OGGETTO: DETERMINA DIRETTORIALE

**[ID_VIP: 2769] - Procedura ex art. 169, D.Lgs 163/2006 e ss.mm.ii.
Varianti. Autostrada SA - RC. Lavori di ammodernamento ed
adeguamento al tipo 1/a Norme CNR/80 dal km 139+000 al km
148+000". Macrolotto 3 parte 1°.**

Parere n. 1615 del 19.9.14

Progetto:	Parere art. 169 comma 4 D.lgs. 163/06 + <i>Autostrada A3 Salerno - Reggio Calabria</i> "Lavori di ammodernamento ed adeguamento al tipo 1/A delle norme CNR/80, dal Km 139+000 al Km 148+000" - Macrolotto 3° - parte 1° - Variante
Proponente:	ANAS S.p.A. <i>[Handwritten signature]</i>

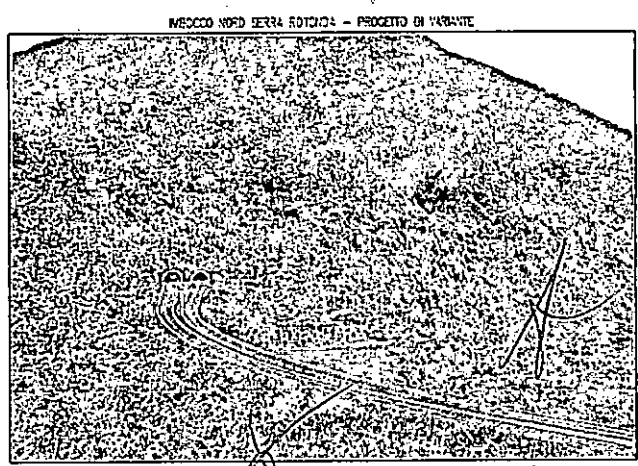
1. canna nord - prolungamento del metodo di scavo in "top-down" (che prevede la realizzazione di doppia fila di pali diam. 1200 mm e arco puntone prima dell'esecuzione degli scavi) tra le progressive pk 0+231.73 e pk 0+257.40;

2. canna sud - prolungamento degli scavi per la realizzazione della galleria artificiale fino alla progressiva pk 0+211.35 con esecuzione, in fase definitiva, di pali di fondazione al di sotto dell'arco rovescio della galleria artificiale fino alla pk 0+228.10 circa;

3. canna nord - in corrispondenza degli scavi relativi alla realizzazione del portale di imbocco, tra le pk 0+231.73 e pk 212.65, è prevista l'esecuzione di una paratia di pali in c.a. di diametro diam. 1200 mm posti ad interasse 1.40m. In fase definitiva, è prevista inoltre, la realizzazione di pali di fondazione al di sotto dell'arco rovescio in corrispondenza del portale di imbocco della galleria artificiale, tra le pk 0+212.65 e pk 0+231.73;

4. opere definitive: i rivestimenti definitivi sono costituiti da due gallerie a sezione policentrica nella sagoma di intradosso, mentre in estradosso i piedritti sono caratterizzati da pareti verticali che si raccordano, a mezzo di ulteriori piani inclinati, alla calotta anch'essa a sezione curva.

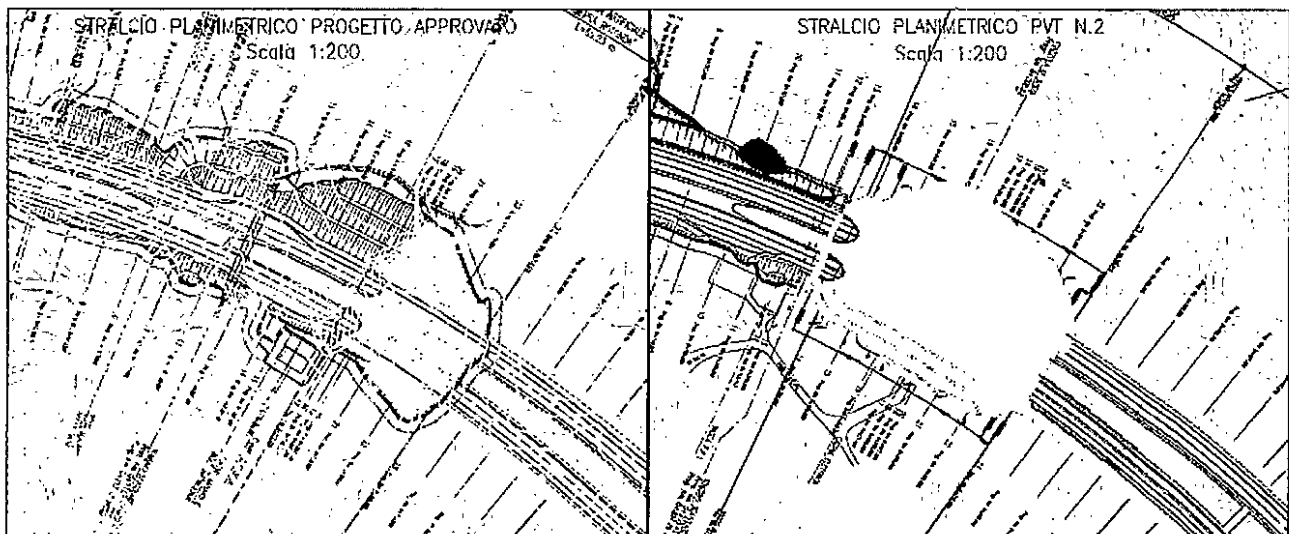
Lo sviluppo della galleria artificiale viene a coincidere con quello delle lesioni superficiali del terreno registrate a seguito del movimento franoso. Nella fattispecie si registra un allungamento dei tratti in galleria artificiale della galleria per una lunghezza di circa 70 m.

La sistemazione morfologica finale risulta fondamentalmente uguale alla precedente, quindi senza ripercussione alcuna sull'inserimento della nuova opera nel versante dal punto ambientale.

La modifica in questione garantisce dei miglioramenti sia per quanto riguarda l'aspetto geologico-geotecnico che per quanto concerne il bilancio complessivo dei movimenti di materia.

La soluzione prospettata in variante sotto il profilo dell'impatto ambientale comporta una sistemazione morfologica finale fondamentale uguale alla precedente quindi senza ripercussione alcuna sull'inserimento della nuova opera nel versante dal punto di vista ambientale.

Sotto il profilo dell'impatto globale dell'opera, la variante non comporta una modifica sostanziale, ne produce significativi impatti ambientali.

Inoltre, gli interventi previsti rientrano entro la fascia individuata nel progetto definitivo quale ambito localizzativo dell'opera.
